RÉPONSE MRAe

**EXTENSION DU RÉSEAU D'ADDUCTION EN EAU POTABLE DE LA CACL –
BOUCLAGE SOUS LA RD 24
(Bourg de Matoury – Giratoire Adélaïde Tablon)**

Rapport GE1E0718
Juillet 2018

Objet : Réponse à l'avis de l'autorité environnementale relative au projet d'extension d'adduction en eau potable de la CACL – Bouclage sous la RD 24

Figure 1 : Raccordement RN2 et traversée parking

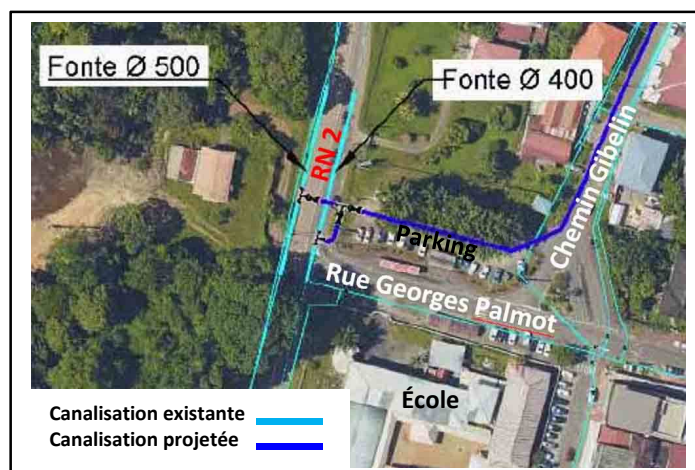
- Elle recommande au porteur de projet de compléter l'état initial et l'analyse des enjeux dans les zones habitées proches du tracé du réseau en raison des nuisances potentielles en phase travaux (bruit, vibrations, poussières, accessibilité ...) ;
- Elle estime que l'impact des travaux sur l'environnement humain pendant la phase de travaux doit être réévalué ;
- Elle recommande d'explicitier davantage les mesures destinées à réduire les nuisances à la population, notamment concernant le maintien des accès et le bruit, et s'interroge sur la possibilité de prévoir un arrosage du sol du chantier si des émissions importantes de poussières étaient constatées.
- Elle estime nécessaire de poursuivre la réflexion sur les impacts des travaux en milieu habité .

Le raccord de la future canalisation d'adduction se fera sur les deux conduites en bordure de voie de la RN2 et il occasionnera une gêne pour la circulation lors de la réalisation de ce repiquage en traversée de RN2. Le tracé prévoit également la pose de la canalisation en traversée de parking de l'école en façade à la rue Georges Palmot. L'implantation de la canalisation dans le parking occasionnera une gêne pour les usagers en période scolaire mais présentera les avantages de limiter la gêne sur la rue Georges Palmot (axe principal de sortie du bourg de Matoury) et d'autre part, de positionner le raccordement hors carrefour.

Figure 8 : Profil en travers de la piste à réaliser en traversée de marais – SECOTEM

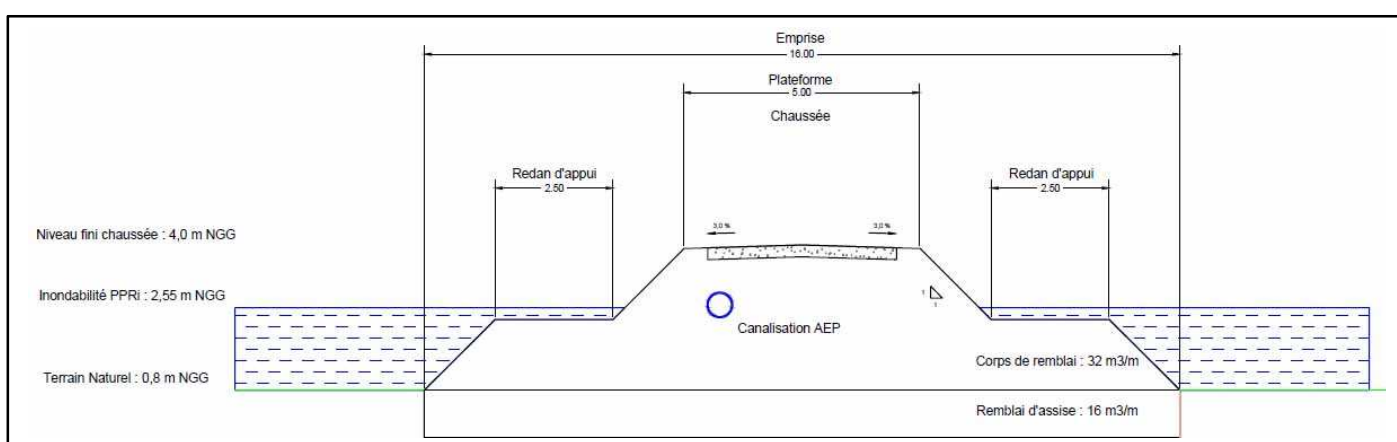
➤ *L'autorité environnementale recommande d'analyser les risques d'érosion des sols décapés en phase d'exploitation du réseau ;*

La pose de la canalisation à travers la zone de marais nécessitera la réalisation d'un remblai destiné à assurer à minima le trafic de véhicules liés à l'entretien de la canalisation et des ouvrages de transparence hydraulique nécessaires. Pour assurer la stabilité de la piste la réalisation de redans d'appui de part et d'autre de l'ouvrage sera obligatoire et la canalisation sera posée sous la piste d'entretien.

Afin de stabiliser les talus de part et d'autre de la piste d'entretien un géotextile en fibre de coco sera mis en place. Il présente les avantages suivants :

Figure 12 : Schéma de principe du masque végétal pour les passages en encorbellement

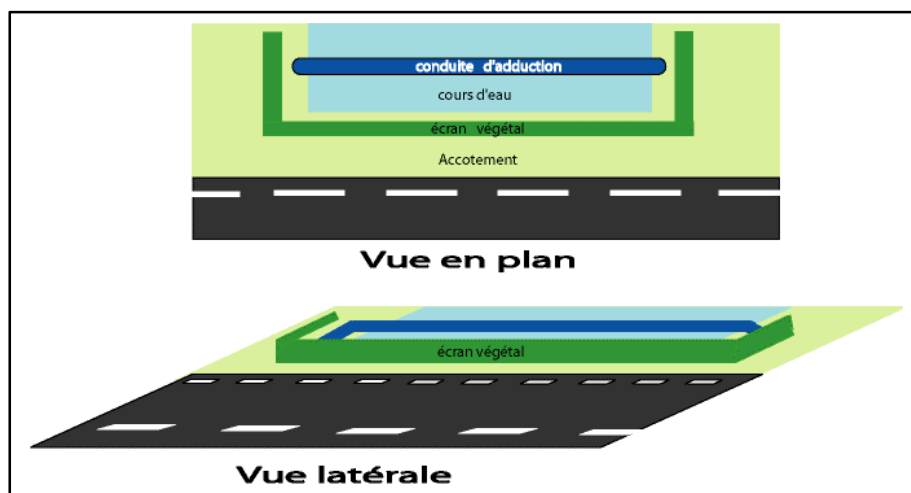
- de développer et illustrer l'analyse des impacts sur le paysage ;
- Elle lui recommande également de compléter l'état initial en ce qui concerne l'analyse des paysages dans les secteurs où les canalisations seront visibles.
- Elle recommande de développer et illustrer l'analyse des impacts sur le paysage.

Certains passages en encorbellement entre la Crique Fouillée et le giratoire Adélaïde Tablon seront masqués par un écran végétal herbacé haut et dense en bordure d'accotement, (type vétiver par exemple ou autres espèces végétales à l'exclusion des espèces invasives) selon le schéma de principe ci-dessous. Ce masque végétal permettra de limiter l'impact visuel, sera facilement entretenu et favorisera la stabilité des sols aux abords du cours d'eau.
